Prefeitura Municipal de Andradas, Minas Gerais

PROCESSO ADMINISTRATIVO N.º 8.889/2023

Informo que foi efetuada nova vistoria na obra de Reforma da Praça Adriano Alves, localizada na Vila Euclides, neste Município, aos treze dias do mês de junho de dois mil e vinte e três, sendo descrito abaixo o que foi verificado no local durante a vistoria realizada.

Informo que a empresa XAVIER CONSTRUÇÃO, COMÉRCIO & ADMINISTRAÇÃO DE OBRAS LTDA – EPP apresentou defesa nos autos do processo n.º 13075/2023, referente à notificação realizada pelo corpo técnico desta Secretaria, quanto a existência de pendências para o recebimento da obra de reforma da Praça Adriano Alves.

Imagem 02: Peças de piso intertravado trincadas na Praça Adriano Alves. – Arquivo da Divisão de Planejamento Urbano.

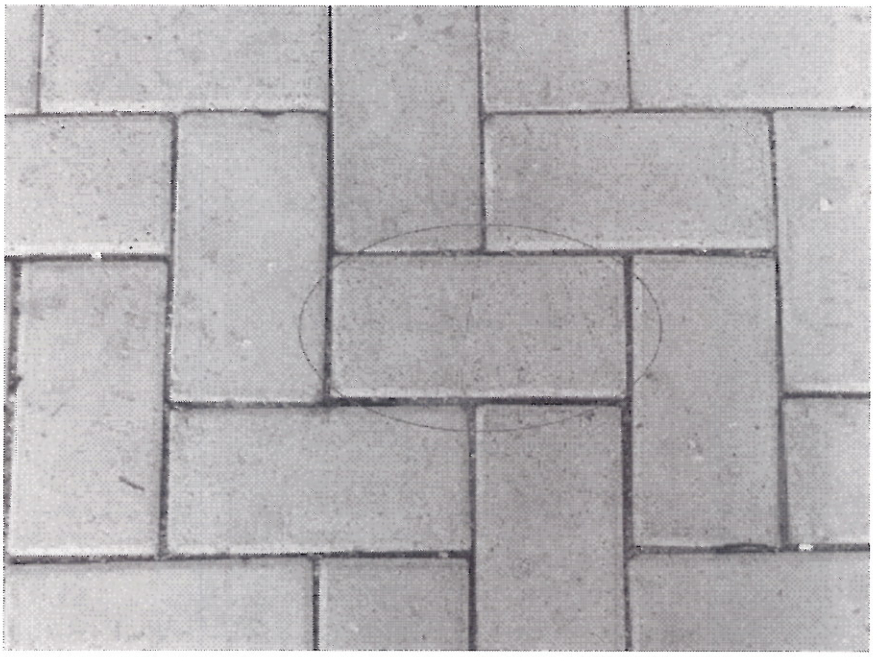
- Ainda existem diversas peças de piso intertravado trincados ou com juntas largas/ sem preenchimento;
- Os desníveis na pavimentação permanecem, em especial na junção entre o piso e os canteiros;
- As manchas de solda em uma das lixeiras instaladas na praça não foram solucionadas;
- Persistem os trechos úmidos no piso da praça localizados nas proximidades dos canteiros, em quantidade superior ao verificado na vistoria anterior. Inclusive, em alguns trechos, existem manchas de lodo nos pisos úmidos;
- Diversas mudas de "lambari roxo" encontram-se secas e/ou mortas, em quantidade superior ao que verificado na vistoria anterior;
- Trechos da tubulação de irrigação do paisagismo encontram-se visíveis;
- Alguns trechos dos limitadores de grama instalados nos canteiros da praça encontram-se soltos e/ou danificados.

Imagem 06: Paisagismo da Praça Adriano Alves, onde pode ser verificado que grande parte das mudas de "lambari-roxo" acabaram morrendo. – Arquivo da Divisão de Planejamento Urbano.

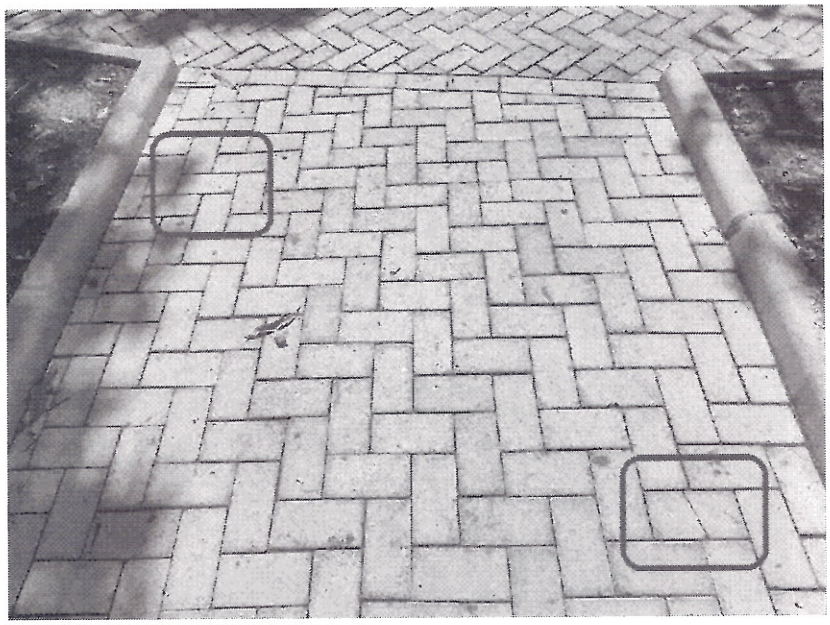
Quanto as mudas de lambari-roxo, esclareço que foram visualizados diversos trechos nos canteiros sem a presença das mudas, devido à morte das mesmas, porém com incidência de diversas ervas daninhas, causando aspecto de abandono no local.

Deste modo, para a realização do recebimento da obra, a empresa deverá executar, no mínimo, a substituição de todas as peças de piso trincadas e o replantio das mudas de lambari-roxo mortas. Considerando que a executora já foi notificada oficialmente algumas vezes, sem qualquer o atendimento do conteúdo requerido, deverá ser verificado o melhor modo para que a empresa atenda tais solicitações.

Imagem 07: Pavimentação da Praça Adriano Alves, que apresenta peças de piso intertravado trincadas. – Arquivo da Divisão de Planejamento Urbano.

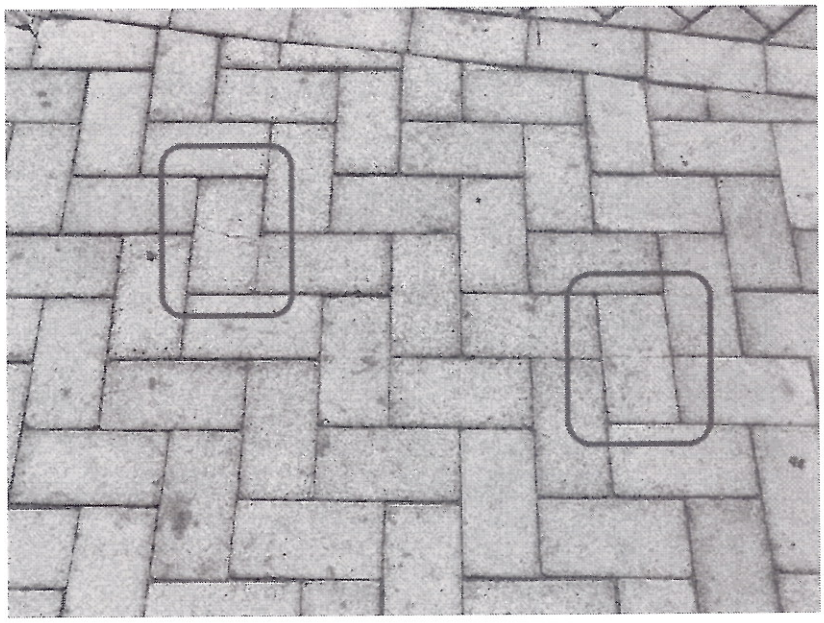
No local, foi verificado que a empresa realizou a substituição de algumas peças de piso intertravado que estavam danificadas. Porém ainda pôde ser observada a presença de peças trincadas, naturais e coloridas, em diferentes pontos da praça.
